MINUTA DE LA JUNTA DE ACLARACIONES

MINUTA DE LA JUNTA DE ACLARACIONES DE LA INVITACION RESTRINGIDA A TRES O MÁS PERSONAS N° DCE-CFAFEF-001-2026, QUE SE CELEBRA EN LA DIRECCION DE SUPERVISIÓN DE CARRETERAS ALIMENTADORAS, CAMINOS RURALES Y PUENTES, DE LA COMISIÓN ESTATAL DE CAMINOS; EL DÍA 20 DE MARZO DE 2026, A LAS 14:30 HRS., PARA LA OBRA: PAVIMENTACIÓN MIXTA DEL CAMINO: TRES CERROS – MIGUEL UTRILLA (LOS CHORROS) – MAJOMUT – E.C. KM. 22+000 (CHENALHÓ – PANTELHÓ), TRAMO: KM. 0+000 – KM. 8+369.50, SUBTRAMO: KM. 4+200 – KM. 4+700, PAVIMENTACIÓN MIXTA DEL SUBTRAMO: KM. 4+200 – KM. 4+700, MUNICIPIO DE CHENALHÓ, CHIAPAS.

DISPOSICIONES DE SEGURIDAD

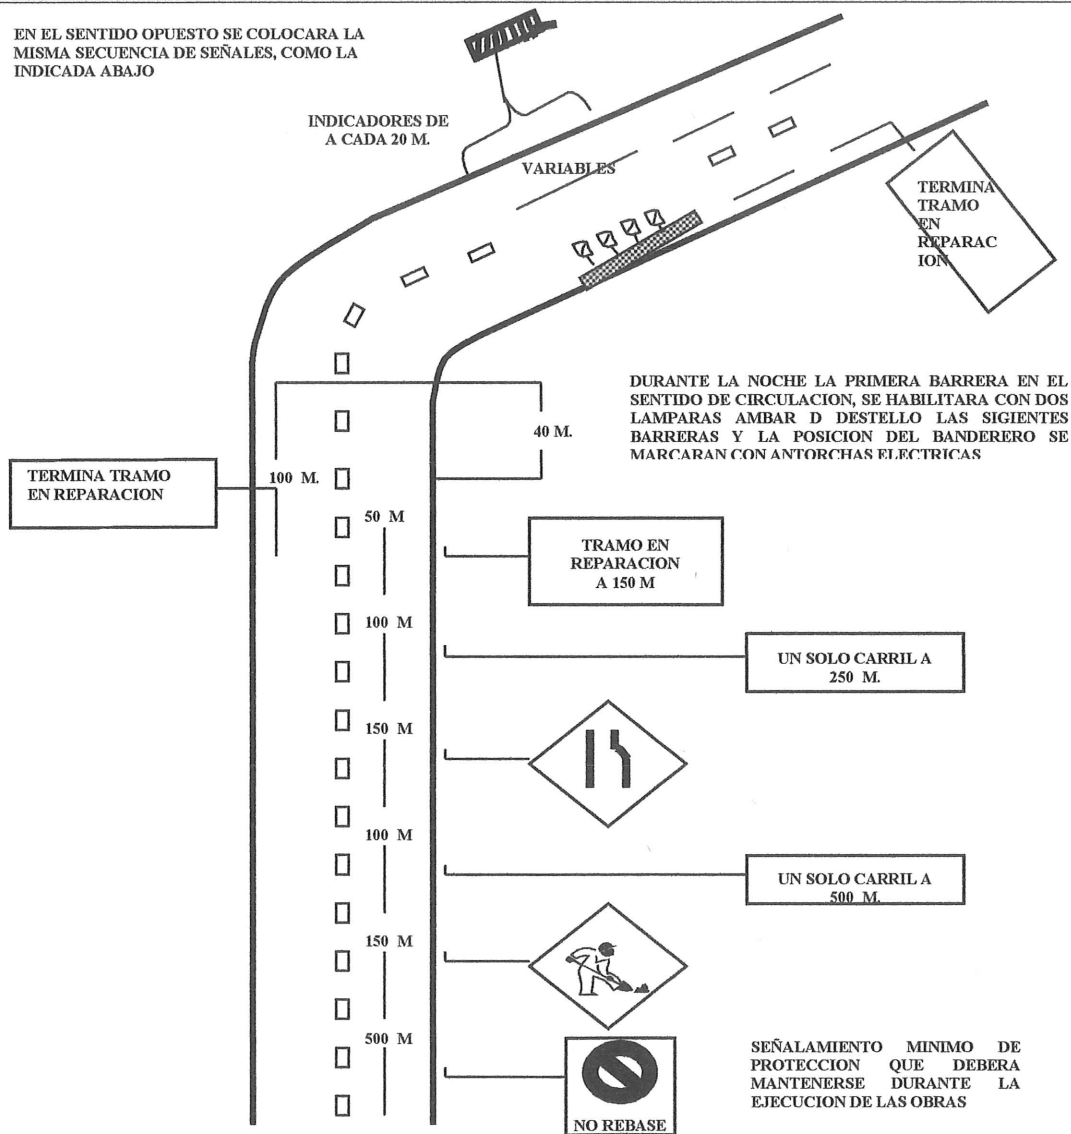
1. DE ACUERDO A LAS DISPOSICIONES DE SEGURIDAD CONTENIDAS EN EL CAPITULO SEXTO DEL MANUAL DE DISPOSITIVOS PARA EL CONTROL DEL TRANSITO EN CARRETERAS, EMITIDO POR LA S.I.C.T. PARA LA COLOCACIÓN DE LAS SEÑALES Y DISPOSITIVOS DE PROTECCIÓN RESPECTIVOS, DEBERÁN CONSIDERAR LA COLOCACIÓN DEL SEÑALAMIENTO PREVENTIVO NECESARIO POR PARTE DE LA EMPRESA CONTRATISTA, EN LOS TRAMOS DE RECONSTRUCCION, EXTREMANDO LAS PRECAUCIONES PARA PREVENIR Y EVITAR AL TRANSITO, ACCIDENTES DE CUALQUIER NATURALEZA, YA SEA CON MOTIVO A LAS OBRAS O POR LOS MOVIMIENTOS DE SU MAQUINARIA, EQUIPO O ABASTECIMIENTO DE MATERIALES (SE ANEXA PROYECTO DE SEÑALAMIENTO PREVENTIVO).

EN EL SENTIDO OPUESTO SE COLOCARA LA MISMA SECUENCIA DE SEÑALES, COMO LA INDICADA ABAJO
